INFORME TÉCNICO DE INSPECCIÓN

DRCC-IIo-213-2019

Proyecto:	“DISEÑO Y CONSTRUCCIÓN DE DIEZ (10) ESTANQUES PARA LA EXPLOTACIÓN ACUÍCOLA DE PECES TIPO TILAPIA Y OBRAS CONEXAS PARA LA HABILITACIÓN DE LOS ESTANQUES”
Promotor:	CHI WEI WONG MA
Categoría:	I
Consultores ambientales:	DIOMEDES A. VARGAS (I.A.R. 050-98) DIGNO MANUEL ESPINOSA (I.A.R. 037-98)
Localización del proyecto:	CORREGIMIENTO DE CAÑAVERAL, DISTRITO DE PENONOMÉ, PROVINCIA DE COCLÉ.
Fecha de inspección:	5 de agosto de 2019
Fecha de informe:	7 de agosto de 2019
Participantes:	Promotor: Chi Wei Wong Ma Consultor Lyd' ya Edith Bartuano Boniche (personal de apoyo) MIDA Feliciano Quirós MICI: Ferdinand Barés Luis Cecilio Pérez José Araúz MINSA: Berta de Rodríguez Oscar Chirú Aixa Arosemena MiAMBIENTE - Coclé: José Chen - Sección Operativa de Seguridad Hídrica. Omar Aguilar-Sección Operativa de Seguridad Hídrica. Osyuldo Márquez - Sección de Forestal. Carlos Castillo C. - Sección de Áreas Protegidas y Biodiversidad. Kiriam González- Sección de Evaluación de Impacto Ambiental.

Fig. 2: Se observa adecuación con llantas en una sección transversal en el camino de acceso interno.

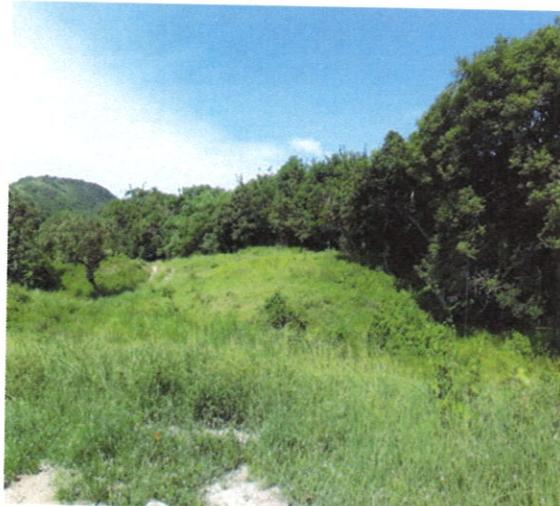
Observación 4: En el estudio de impacto ambiental señalaron que van a construir un vado, sin embargo durante la inspección se observó que en el área del proyecto ya existe un camino de acceso interno a la finca y el mismo cuenta con una infraestructura realizada con llantas, ubicado en un área próxima al cementerio, y un drenaje pluvial.

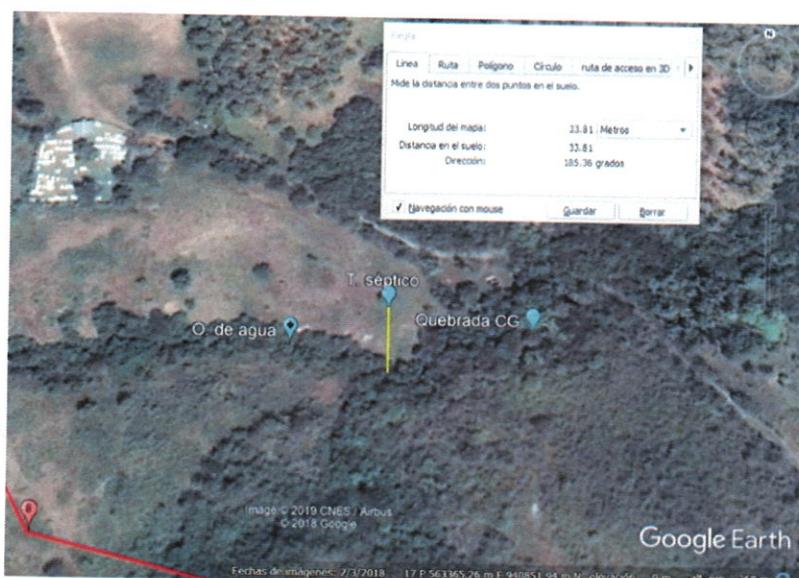
Observación 3: En la inspección se pudo observar una pequeña casa rodante y al consultarle al promotor sobre el manejo de las aguas residuales domésticas indicó que él ya tiene construido un pequeño tanque séptico, igual se evidenció la salida de una tubería que

desaloja las aguas residuales procedentes del fregador. Adicional la casa rodante también cuenta con conexión al agua potable de la comunidad (según datos del promotor), por lo que se tomaron coordenadas de georeferencia y se pudo verificar que se encuentra aprox. a 38 metros de la quebrada Cerro Gordo.

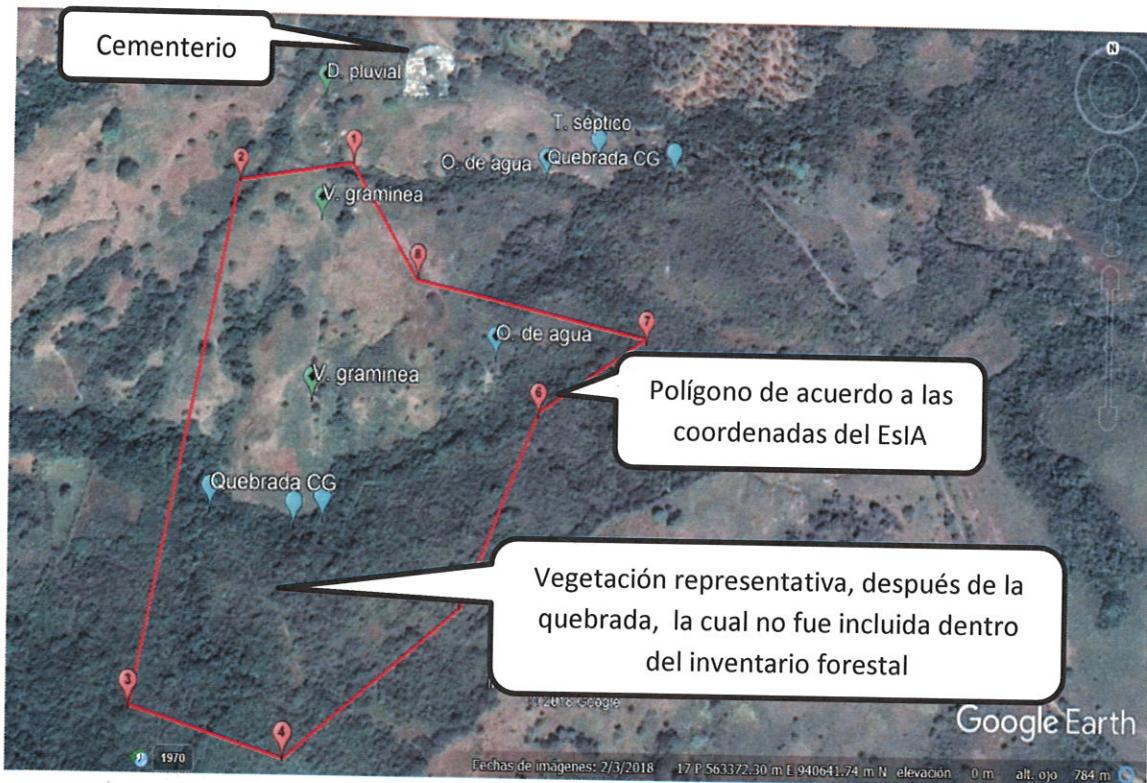
Observación 1: Al realizar la inspección de evaluación se verificó las coordenadas presentadas en el sub punto 5.2 Ubicación Geográfica, y se pudo observar que un trayecto de la finca si colinda con la Quebrada Cerro Gordo, y otra es atravesada por esta fuente hídrica. Por lo que se tomaron coordenadas en las áreas señaladas por el promotor durante el recorrido de inspección para ser verificadas posteriormente y en efecto, algunas quedan fuera del polígono conformado por las coordenadas presentadas en el punto 5.2 Ubicación Geográfica, tal como se presenta en evidencias fotográficas (fig. 20).

Fig. 20. Vista en google Earth, con referencia de las coordenadas tomadas en campo durante el recorrido de inspección comparadas con las coordenadas presentadas en el estudio (polígono rojo) y se puede indicar que la Quebrada Cerro Gordo a traviesa la finca. Sin embargo el estudio de impacto ambiental indica que esta fuente colinda con la finca. Adicional algunas áreas señaladas por el promotor como parte de la finca quedan fuera del polígono de coordenadas presentado.
